Mitwirkungsbericht

Gemeinde Arboldswil

Zonenreglement Siedlung

Mutation 2020

Eingabe Nr. 1.11 (Antrag 13)

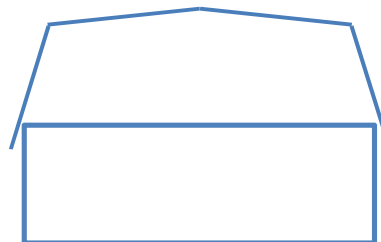
Eingabe/Antrag:	Keine Änderung der Abgrabungsvorschriften für Eingänge / Garagen
Erläuterungen und Stellungnahme Planer:	Wie bereits erläutert, ist die bisherige Vorschriften zu vage. Es wird weder eine max. Abgrabungslänge noch -tiefe festgelegt. Die Gemeinde und die Bewilligungsbehörde wünschen sich jedoch klare Vorgaben, die möglichst keinen Spielraum für Interpretationen lassen. Daher werden im Abs. 2 Maximalmasse eingeführt.
Entscheid Gemeinderat:	Dem Antrag wird nicht stattgegeben
